METANODOTTO:

ALLACCIAMENTO CENTRALE ENEL DI BRINDISI SUD DN 500 (20”), DP 75 bar

Risposte alle Richieste di Integrazioni contenute nel parere n. 8610 del 17/07/2020

Fig.3/A: Affluente Fiume Grande, in alto lo stralcio della sezione dell'attraversamento. Sotto vista della zona a valle dell'attraversamento del metanodotto All. Centrale Enel Brindisi sud DN 500 (20") (vista verso sud)

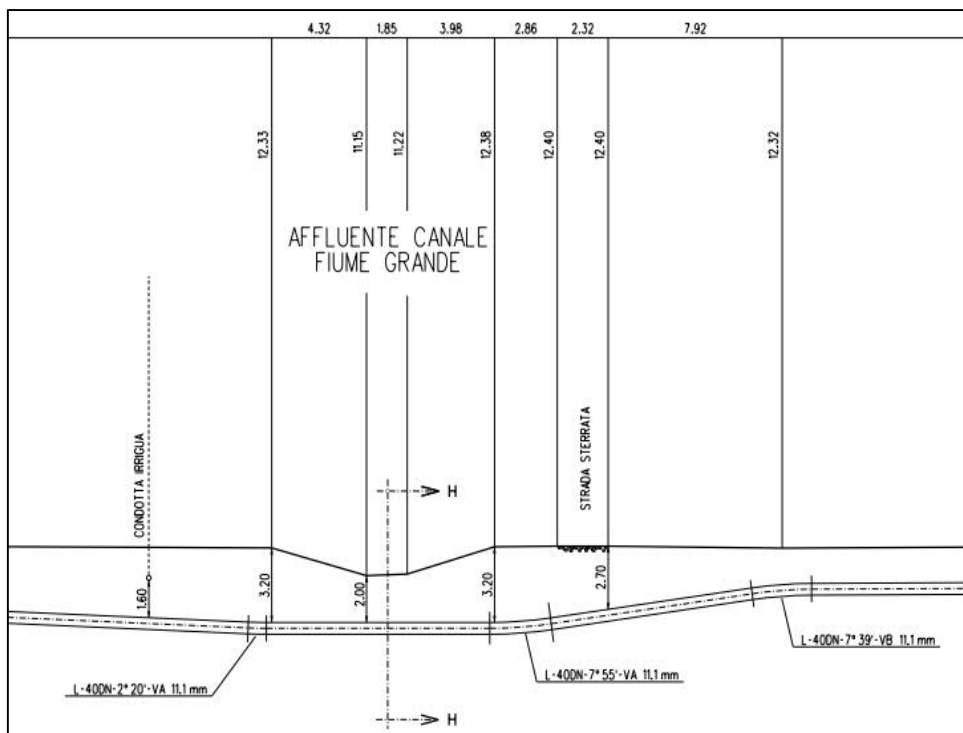
Risulta necessario definire in modo più adeguato le caratteristiche geomorfologiche ed idrauliche dei canali che saranno intercettati, con analisi delle interferenze canale – opera nonché di specificare gli interventi di sistemazione idraulica ipotizzati al fine di non aumentare il livello di pericolosità idraulica.

Nel tratto oggetto di studio il canale è in terra a sezione trapezia e presenta delle sezioni con larghezza variabile alla base tra 3 e 6 metri circa (l'alveo si amplia procedendo verso valle) e profonde da 1,5 m a 2 m (vedi Fig.3/A).

L'attraversamento ha una lunghezza di 10,15 m da una sponda all'altra del canale, la profondità di copertura della tubazione rispetto al fondo alveo è pari a 2 m.

Il disegno di riferimento dell'attraversamento allegato al SIA è: AT-111 (in Fig.3/A è rappresentato uno stralcio).

Nel caso dell'affluente del canale Fiume Grande, attraversato con scavo a cielo aperto le opere di sistemazione idraulica consisteranno nel ripristino della morfologia del terreno secondo le caratteristiche rilevate in fase ante operam, nonché della completa riprofilatura delle sponde, riportando le sezioni del tratto di canale in corrispondenza dell'attraversamento alle condizioni originali, senza alterarne in alcun modo la capacità di deflusso. Nel caso dei corsi d'acqua attraversati con metodologia trenchless non sono necessari ripristini post-operam poiché non ci sarà interessamento dell'alveo e dell'aree golenali adiacenti.

Figura 2 – Alternative di tracciato (Estratto dal dis. PG-AT-001 "Corografia Alternative di Tracciato" Ed. Set. 2019)

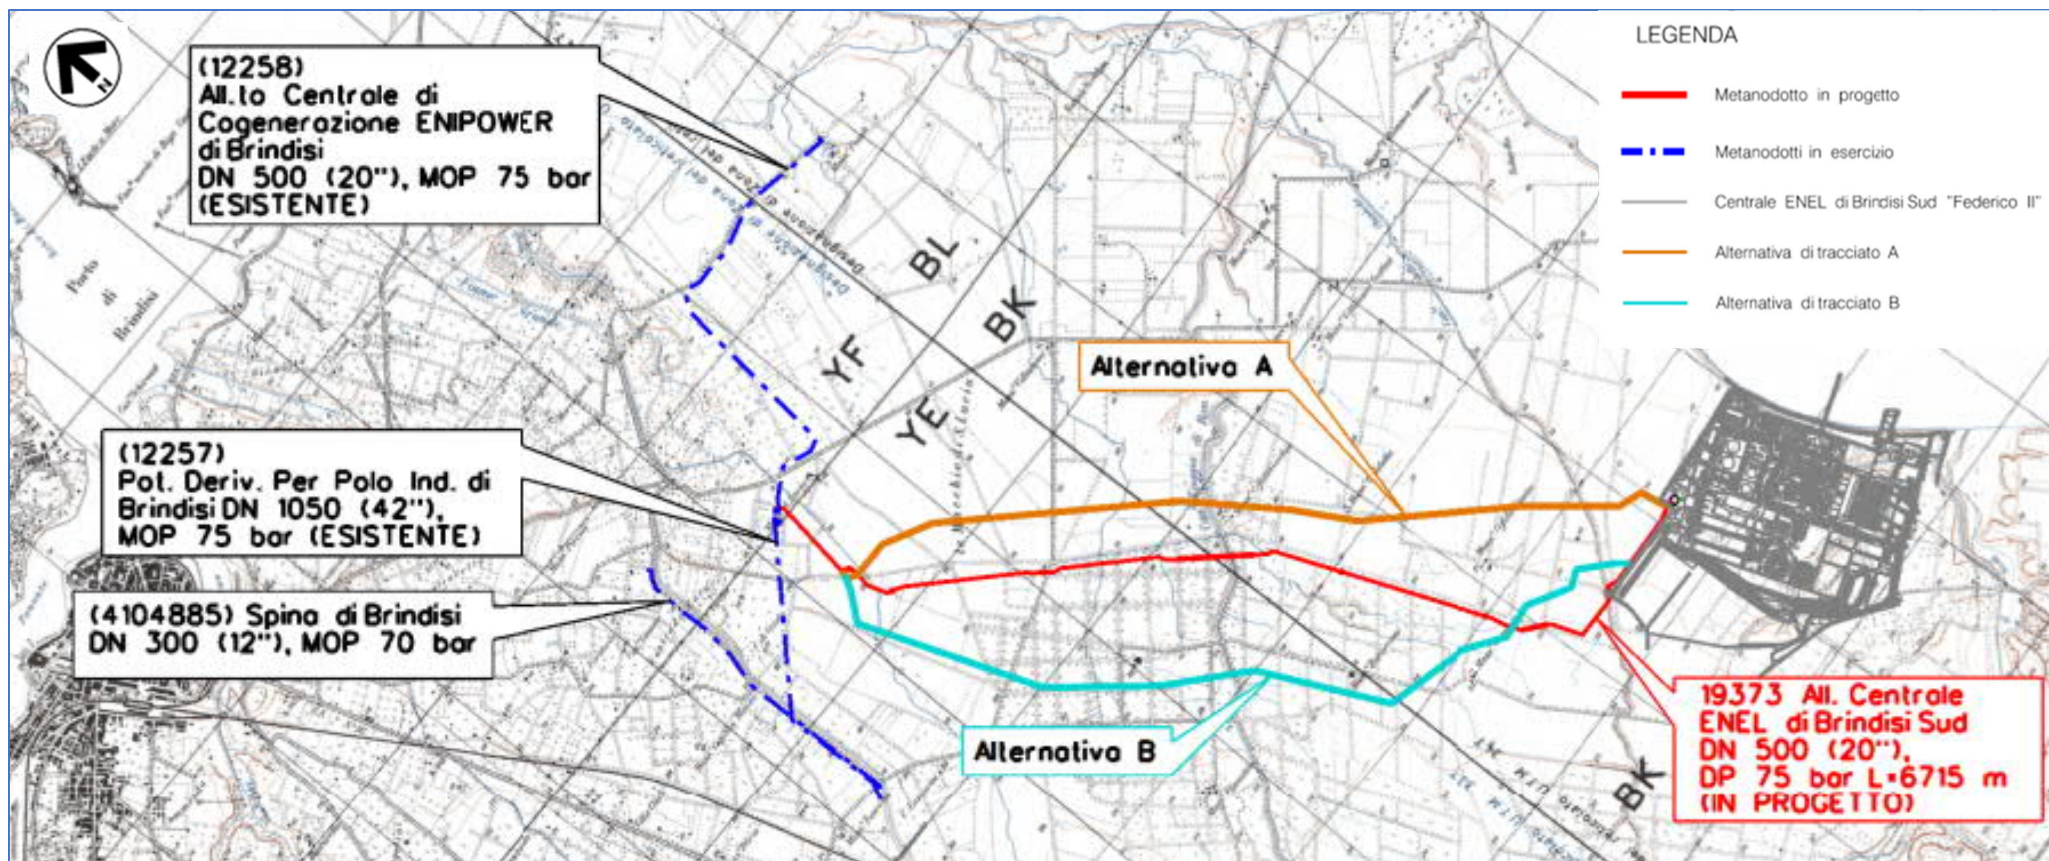
- **la dimostrazione della pubblica utilità dell’opera;**
- **l’esplicitazione dell’inesistenza di alternative localizzative e/o progettuali per quanto riguarda il tracciato del metanodotto;**
- **la dimostrazione della compatibilità dell’intervento con gli obiettivi di qualità paesaggistica e territoriale richiamati nella Sezione C2 delle Schede d’Ambito “Campagna Brindisina”.**

Considerato che i punti di partenza (PIDI 12257/4 esistente) e di arrivo (centrale Enel di Brindisi) sono obbligati, le alternative al tracciato di progetto studiate e successivamente verificate direttamente in campo sono due (si veda Fig.2 e rif. doc. PG-AT-001 – "Corografia con Alternative di tracciato" allegato al SIA), denominate:

- **Alternativa A**, a nord-est rispetto al tracciato di progetto;
- **Alternativa B**, a sud-ovest rispetto al tracciato di progetto.

Gli aspetti più critici di tale alternativa, sebbene leggermente più corta rispetto al tracciato di progetto, sono:

- mancato sfruttamento di ogni corridoio tecnologico: il tracciato infatti, interessa aree agricole prive di ogni infrastruttura e non si pone mai in parallelismo all’oleodotto Enel e all’asse attrezzato policombustibile;
- percorrenza prolungata all’interno dell’Area del Parco Naturale Regionale “Salina di Punta della Contessa”;
- Interferenza con un uliveto di pregio.

Gli aspetti più critici di tale alternativa sono:

- mancato sfruttamento di ogni corridoio tecnologico: il tracciato infatti, interessa aree agricole prive di ogni infrastruttura e non si pone mai in parallelismo all’oleodotto Enel e all’asse attrezzato;
- maggiore lunghezza del tracciato e vicinanza con Masserie tutelate in qualità di beni storico-culturali (Masseria Campoperso, Masseria Baraccone).
- interferenza con vari filari alberati ed uliveti.

Pertanto alla luce delle considerazioni sopra esposte il tracciato scelto risulta il più idoneo a rispettare i criteri enunciati e l’opera non risulta delocalizzabile altrove.
